HØRINGSSVAR I FORBINDELSE MED DEN
OFFENTLIGE HØRING AF FORSLAG TIL TILLÆG
NR 17 TIL KOMMUNEPLAN 2013 OG
FORSLAG TIL LOKALPLAN 25.10.L03

Indsigelse mod VVM-redegørelse, forslag til kommuneplantillæg nr. 17 og forslag til lokalplan nr. 25.10.L03

Naturstyrelsens bemærkninger til forslag til kommuneplantillæg nr. 17 (med supplerende VVM, redegørelse) og lokalplanforslag 25.10.L03 , Vindmøller ved Ulvemose og Bækhede Plantage

Hørings svar fra Energinet.dk til 'Tillæg 17 til Kommuneplan 2013, Varde Kommune

Kortbilag 1

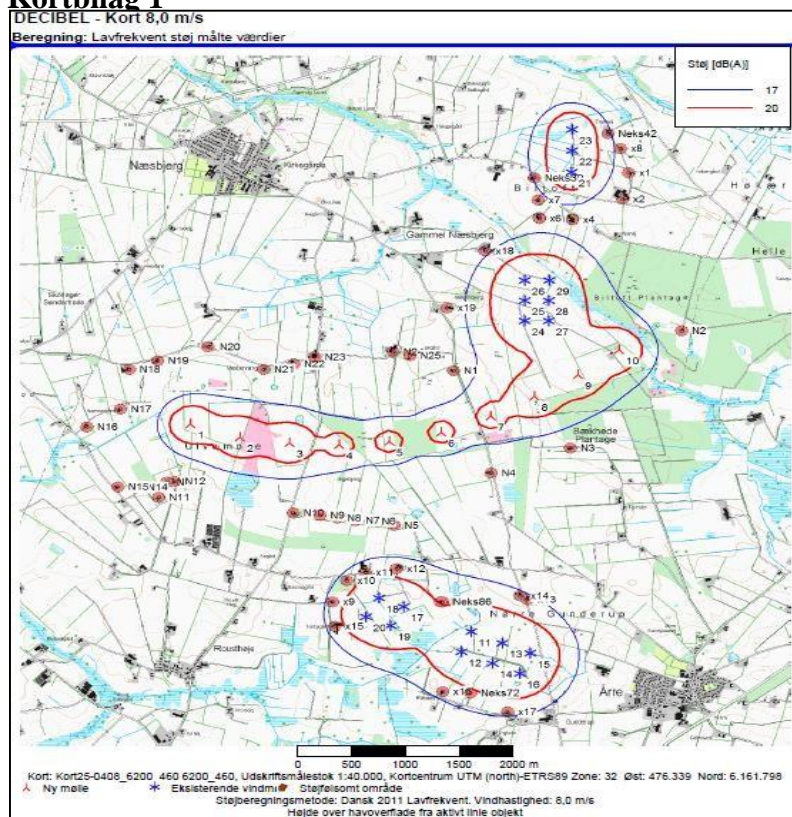
Hvilken påvirkning har det for vores helbred?

Det synes vi er meget bekymrende.

Kortbilag 2

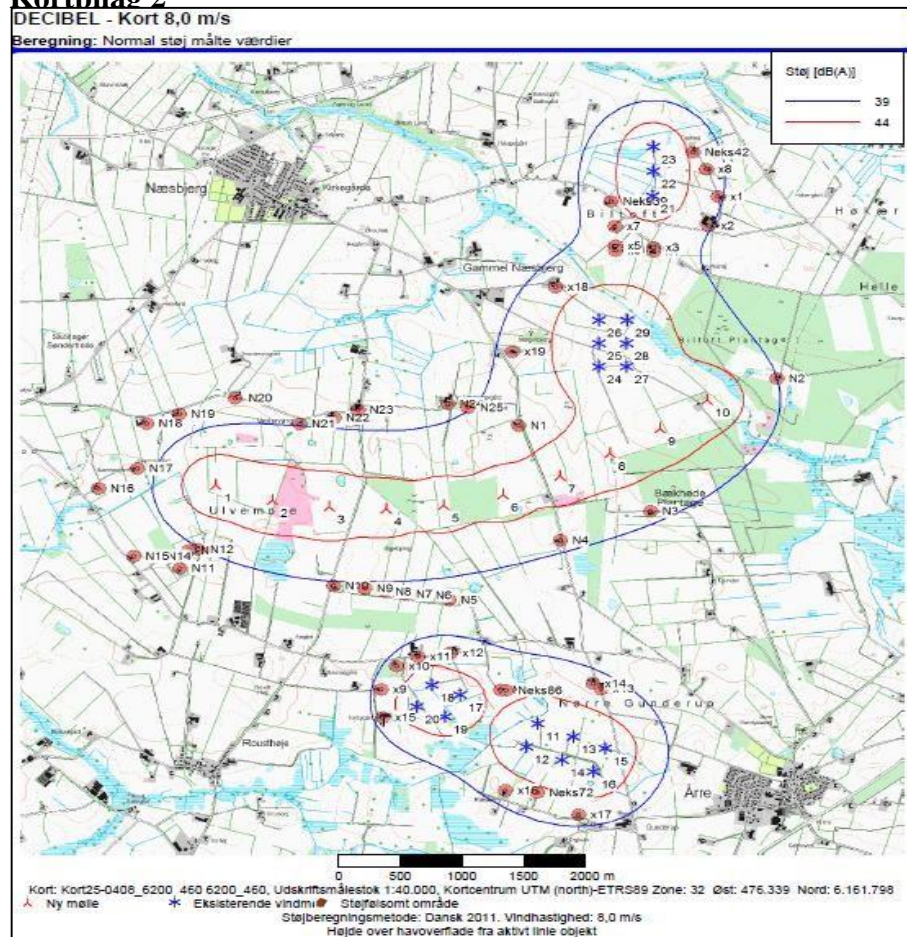
På **kortbilag 2** (udarbejdet af European Energy) fremgår det, at vores ejendom ligger imellem de 2 grænsemålinger for støj. Vi vil ifølge kortet **dagligt** blive udsat for støj mellem 39 db (blå linje) og 44db (rød linje).

Det synes vi er meget bekymrende.

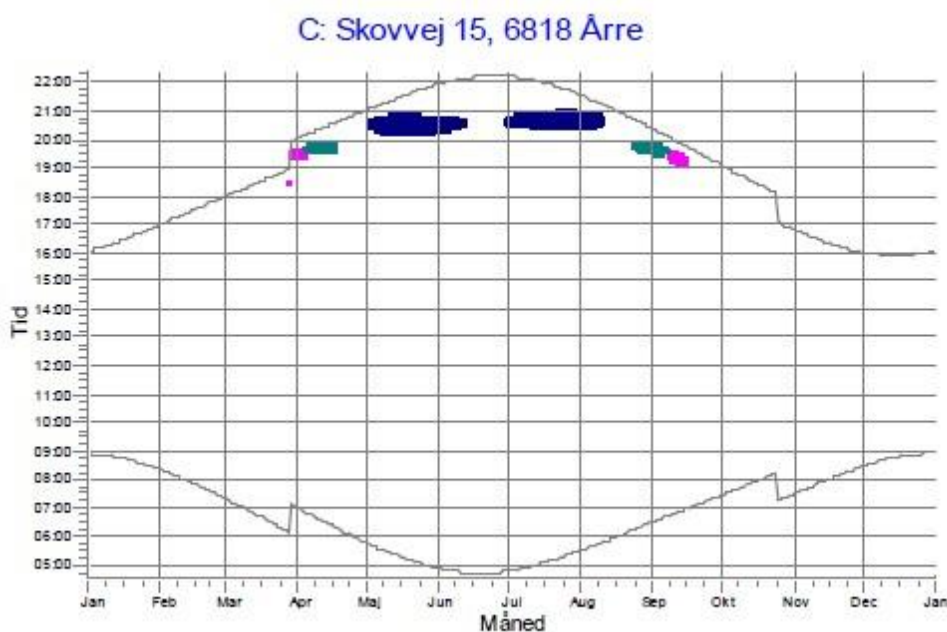
På **kortbilag 3** (udarbejdet af European Energy) samt **tabel 7.4-1, s. 187** og **figur 7.4-2, s. 189** i VVM-redegørelsen fremgår det, at vi i perioden fra **april til september** (i den tidligere redegørelse stod der fra april til oktober) vil blive generet af skyggekast fra de nærliggende møller fra sidst på eftermiddagen til solen går ned eller i alt **12 timer og 13 min.**

Vi er dog bekymrede for om beregningen er korrekt, idet vi kan se med egne øjne samt jf. den tidligere redegørelse, at det primært vil være mølle 7 der giver skyggerefleksioner, men i den nuværende redegørelse, figur 7.4-2 s. 189, er det markeret som om det er mølle 8, der giver de fleste refleksioner (se signaturforklaringer s. 191).

Hvorfor forskellen? Hvordan kan vi så stole på beregningerne?

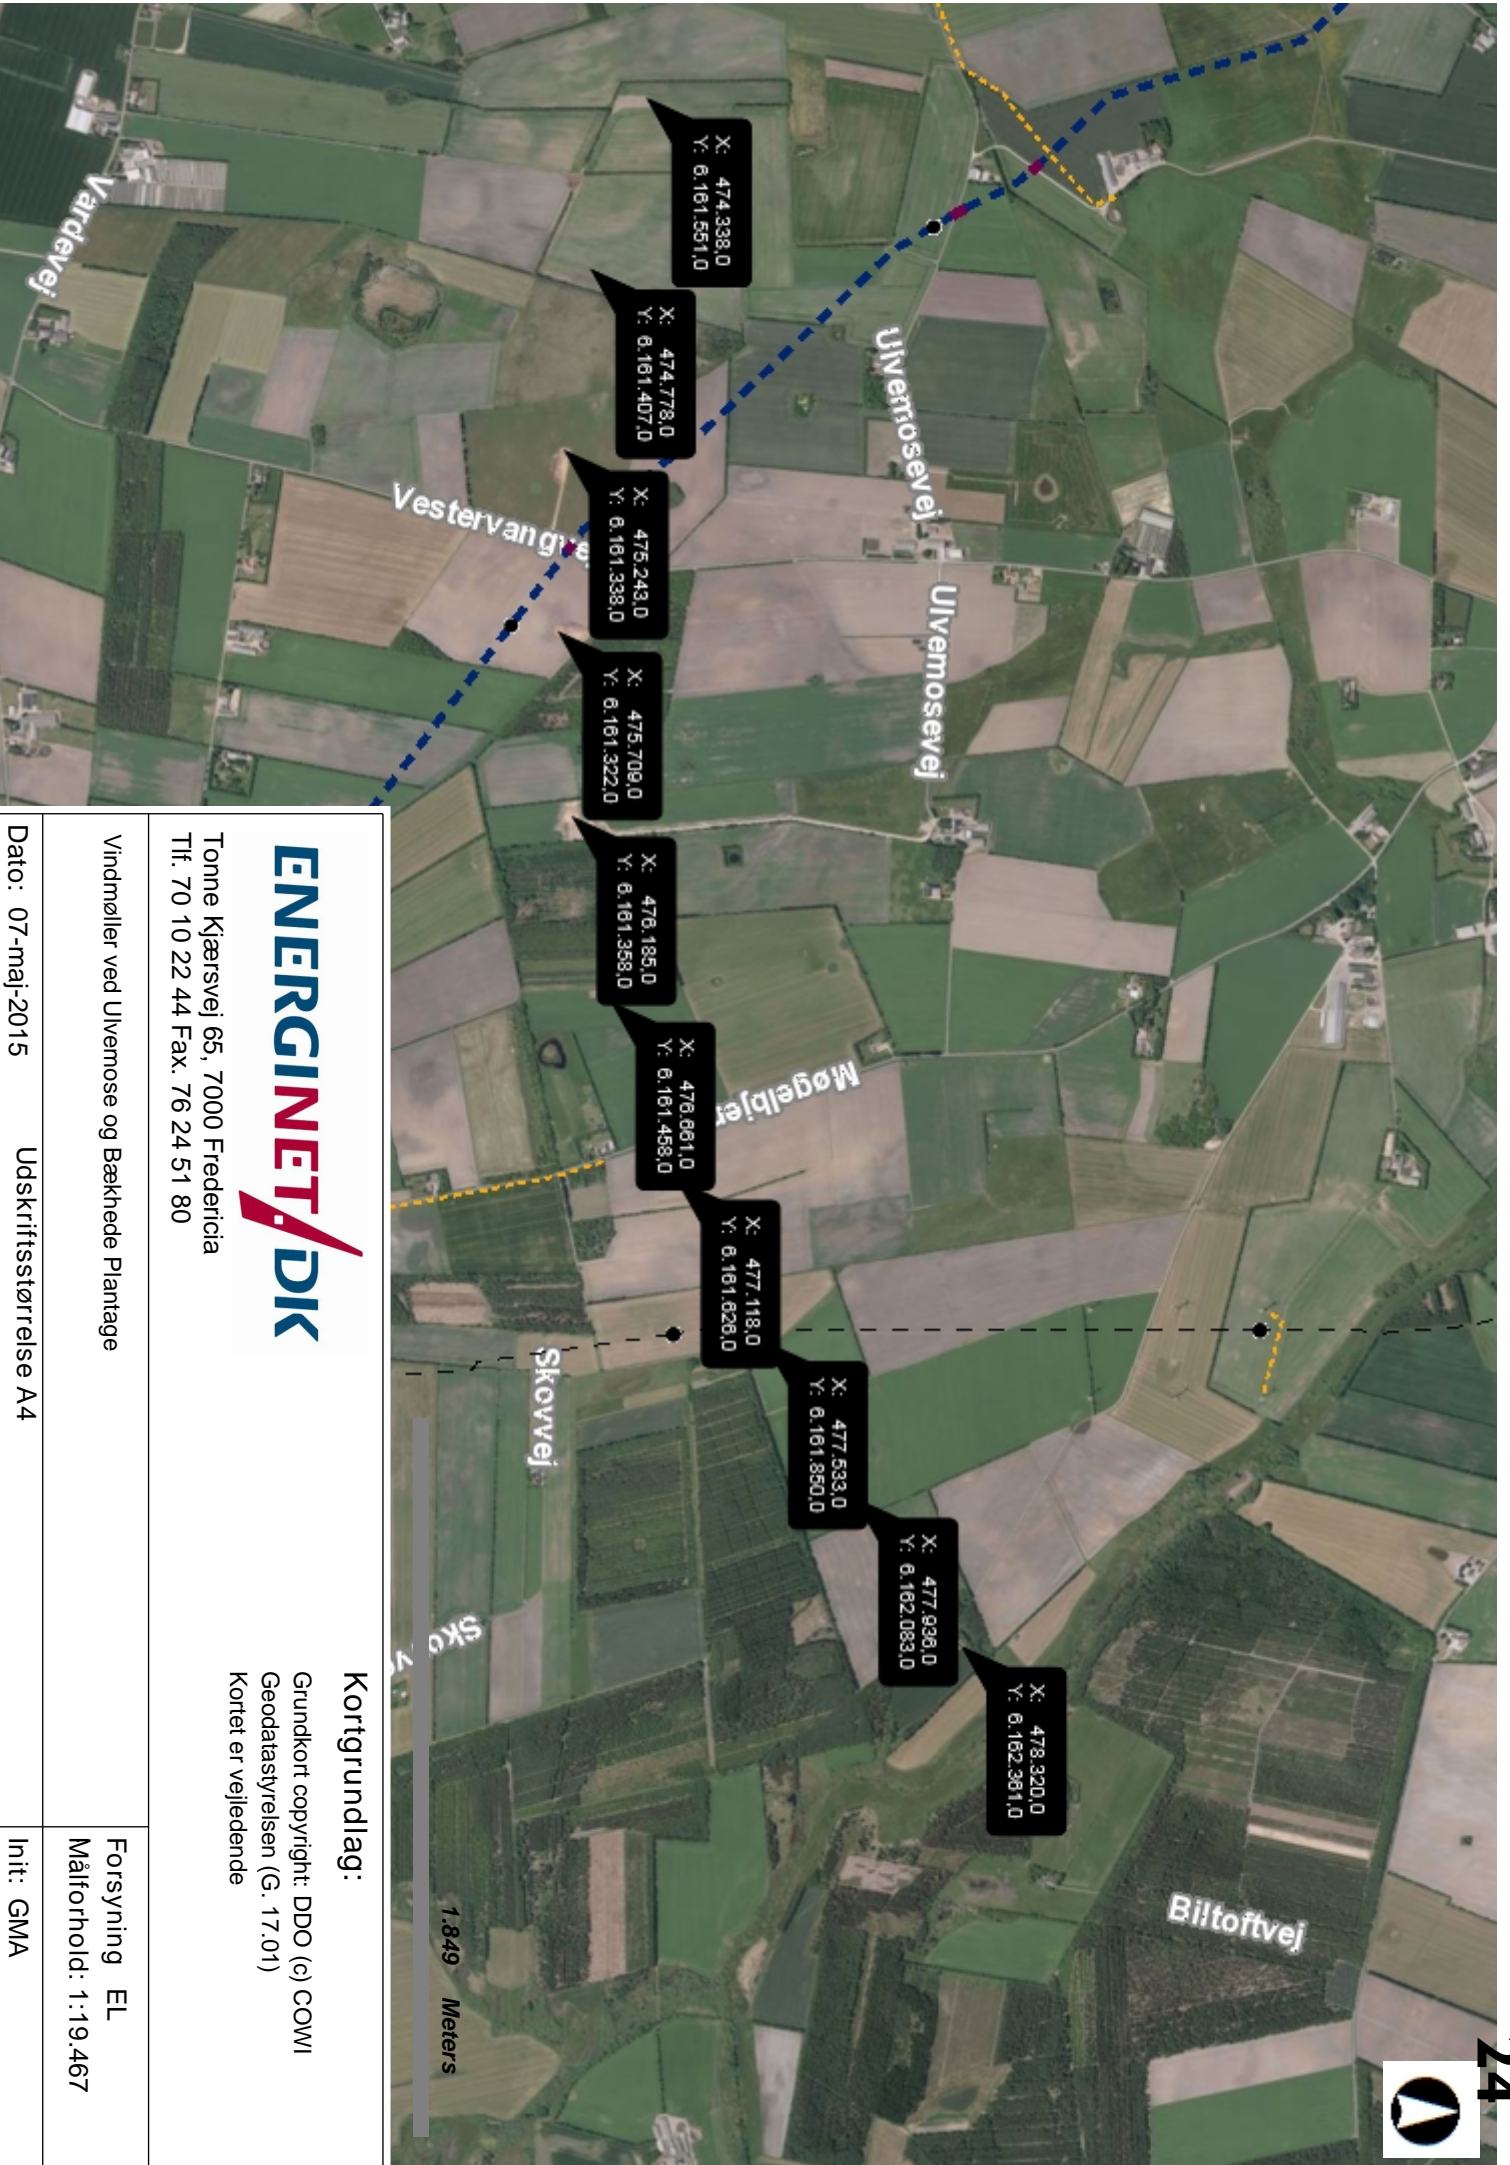
Hvis de fremsendte koordinater for de 10 møller er korrekte, er der en konflikt med vores 150 kV Horns Rev 2 (jord)kabel i forhold til mølleplaceringen for mølle nr. 8 med koordinaterne $x = 477.533$, $y = 6.161.850$ (UTM 32N). Mølleplaceringerne fremgår af vedhæftede kortmateriale 'Vindmøller, Varde'. Horns Rev 2 kablet er vist med sort stiblet linje. Afstanden mellem Horns Rev 2 kablet og mølle nr. 8 er ca 30 m, altså mindre end de 50 m, som er nævnt i forslaget til Kommuneplantillæg 17, side 10: '*Ved planlægning af vindmøller skal en respektafstand på mindst 50 meter fra vindmøllernes fundament til kabelsystemet overholdes. Alternativt skal der etableres jordingsanlæg, hvilket i så fald skal aftales med ledningsejer.*'

Den blå stibledede linje viser vores planer for det kommende Horns Rev 3 kabel. Afstanden fra dette kabel til nærmeste mølle, mølle nr. 3 (med udgangs i de oplyset koordinater), er på ca. 180 m og dermed ok.

Dog skal referencen til tillæg nr. 17, side 10 erstattes af teksten i lokalplanforslagets side 11: 'Mellem vindmølle nr. 7 og 8 er afstanden dog øget for at kunne holde en sikkerhedsafstand på 50 meter til 150 kV kabel til Horns Rev vindmøllepark 2.'
